Oggetto: Verifica di Ottemperanza c/o Impianto Fonderie Pisano & C. Spa ubicato alla via dei Greci 144 del Comune di Salerno. Trasmissione Verbale di sopralluogo del 26.08.2022. Riscontro nota GRC Salerno prot. n. 377130 del 20.07.2022

VERBALE DI SOPRALLUOGO DEL 26.08.2022

Verifica Di Ottemperanza

Ditta Fonderie Pisano & C. con Impianto sito in Via Dei Greci 144 del Comune Di Salerno

Cubilotto Lato Avellino

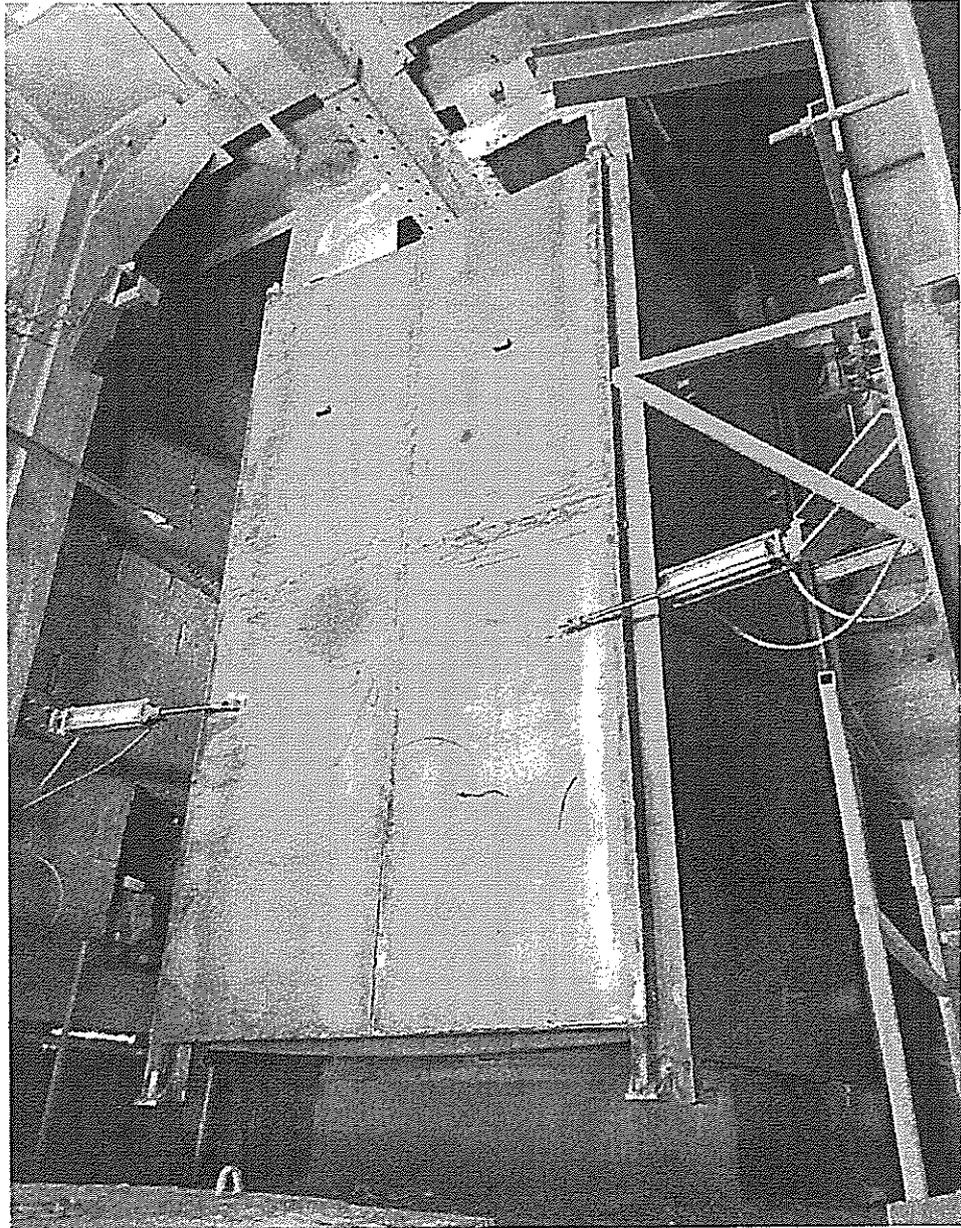
- In riferimento alla sostituzione delle spallette del forno a cubilotto e del tunnel di carico si è constatato quanto segue:
 - sul cubilotto lato Avellino sono stati eseguiti interventi di riparazione delle porte esistenti ed interventi di riparazione dei mattoni interni delle pareti laterali (spallette) e del tunnel di carico;
 - sul cubilotto lato Salerno sono state installate nuove porte di chiusura del forno e sostituite le spallette laterali ed il rifacimento del tunnel di carico.
